改善箇所説明図

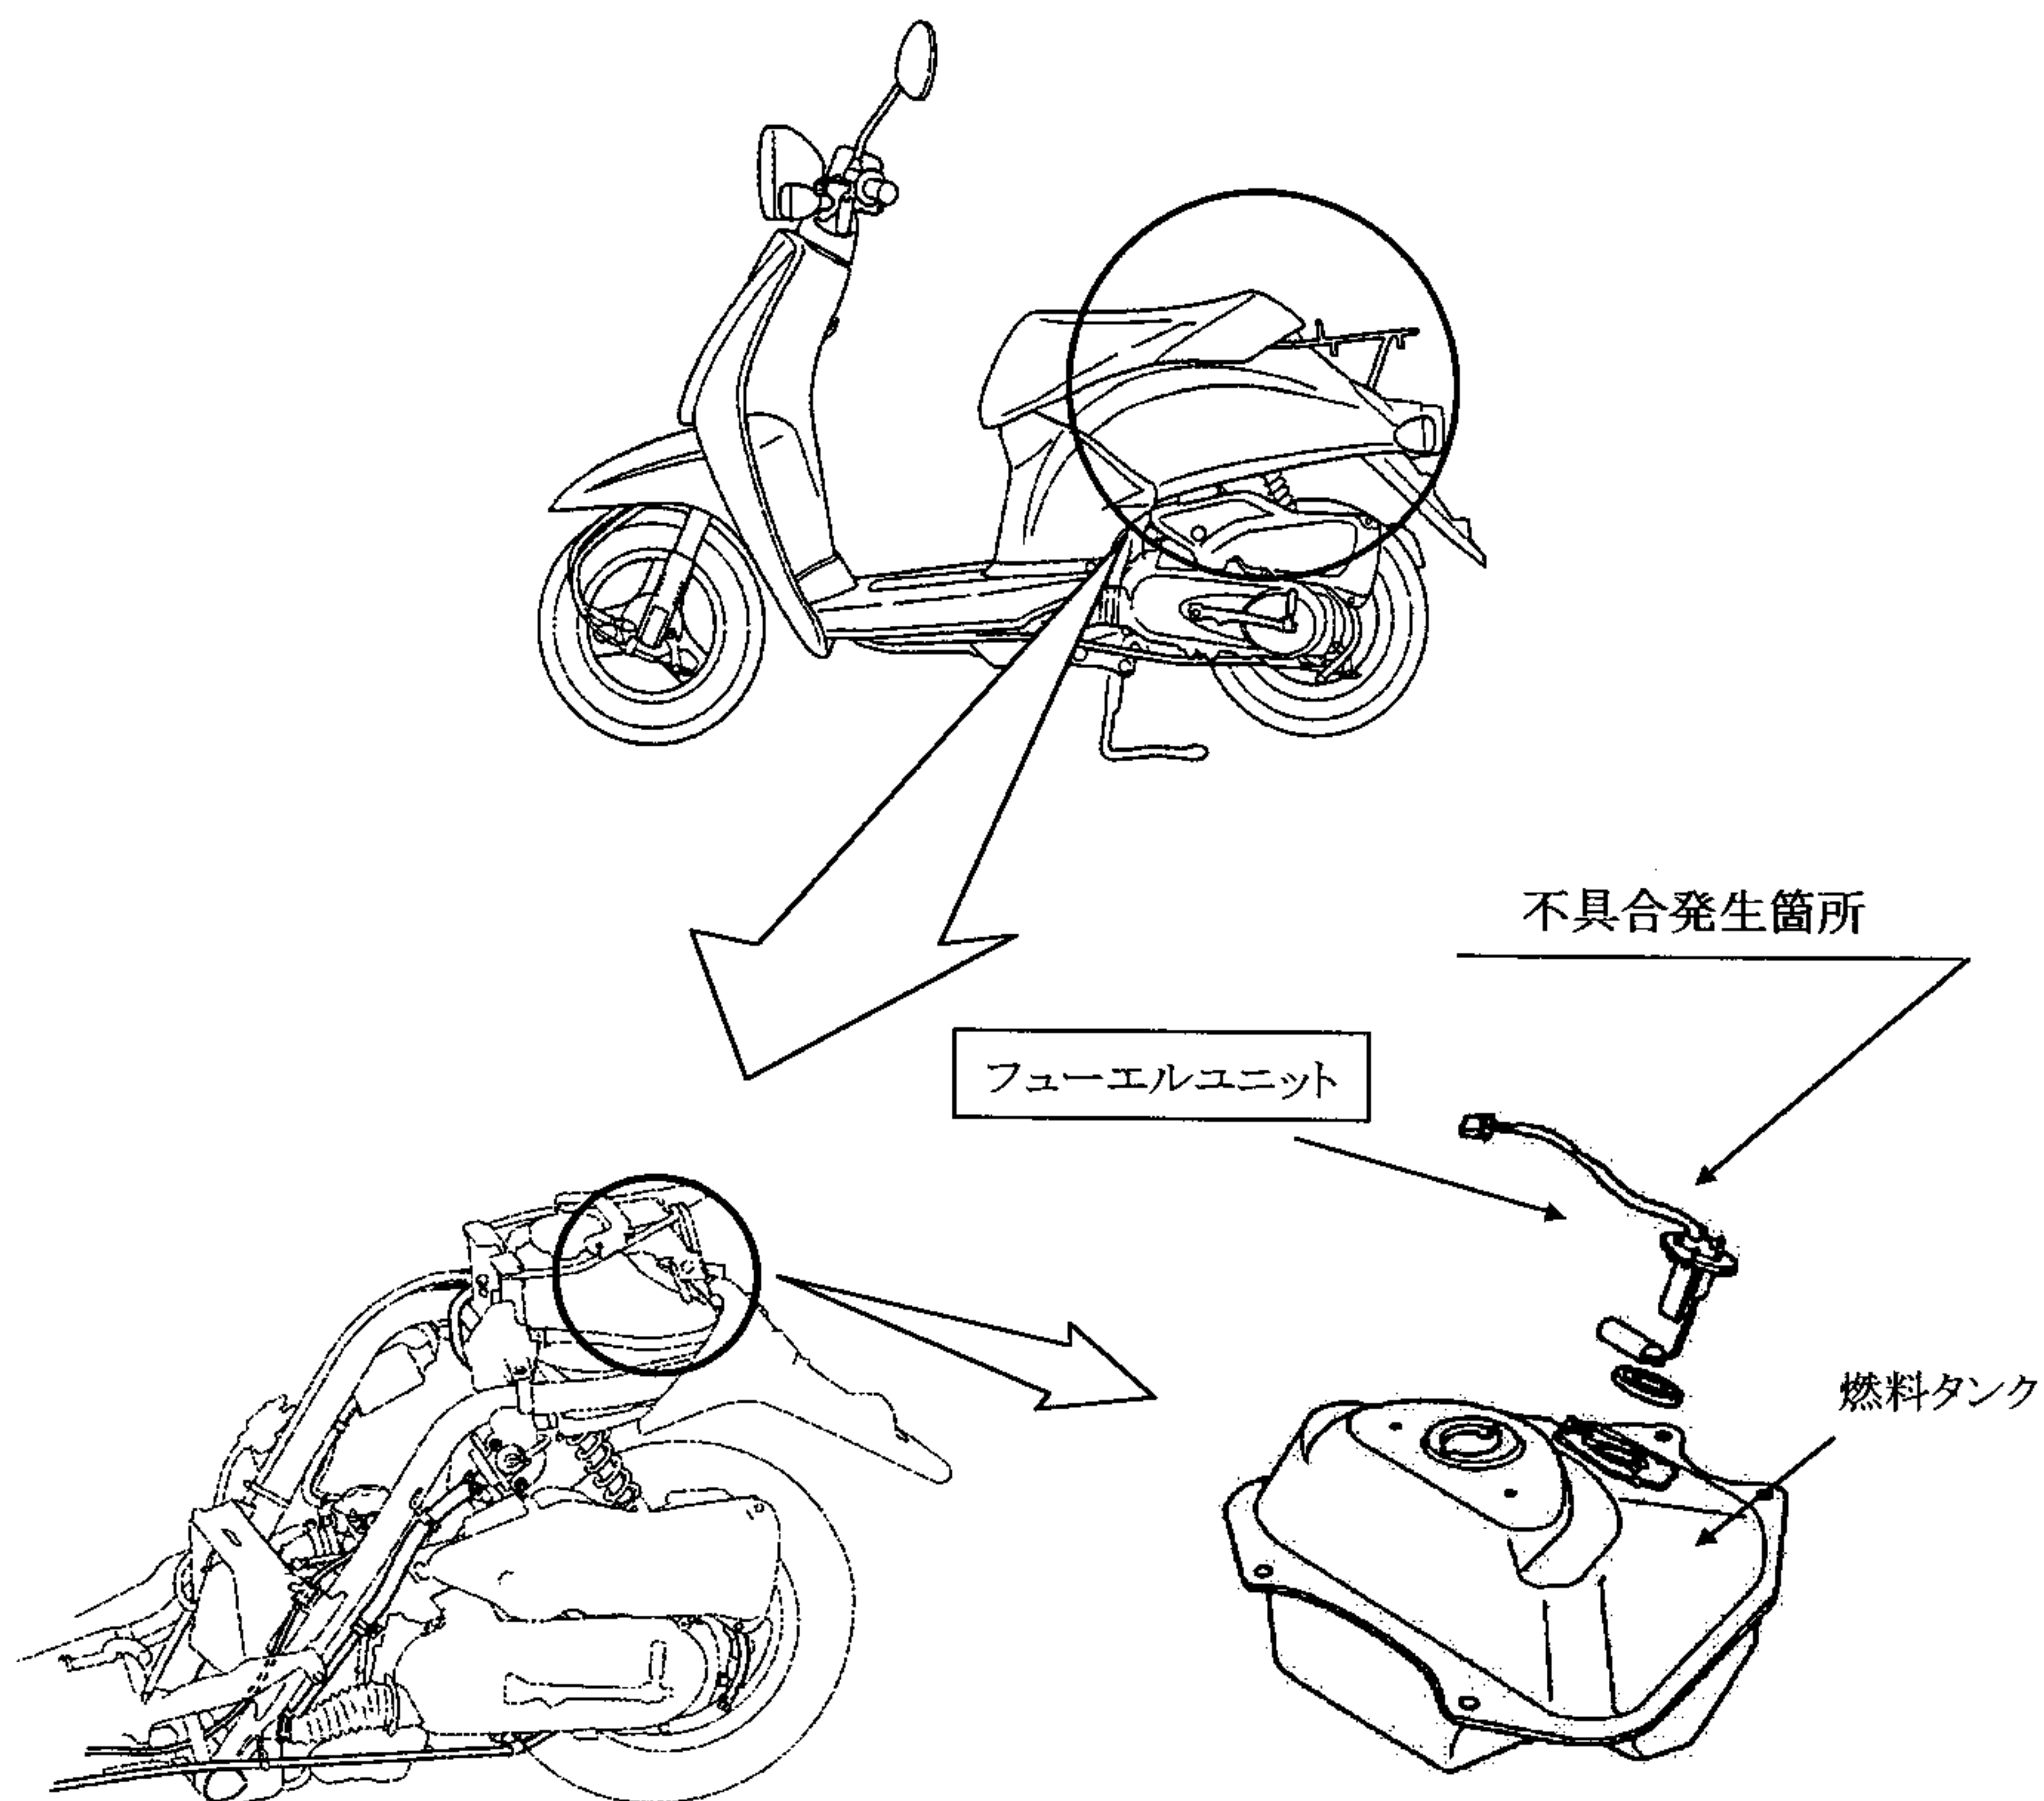
燃料タンクに取付けているフューエルユニットの製造方法が不適切なため、配線部密閉用モールド樹脂が確実に充填されていないものがある。そのため、燃料満タン時に当該ユニットの配線部より燃料が漏れるおそれがある。

改善の内容: 全車両、当該フューエルユニットを良品と交換する。

識別: 型式認定番号標付近に黄色ラベルを貼り付ける。
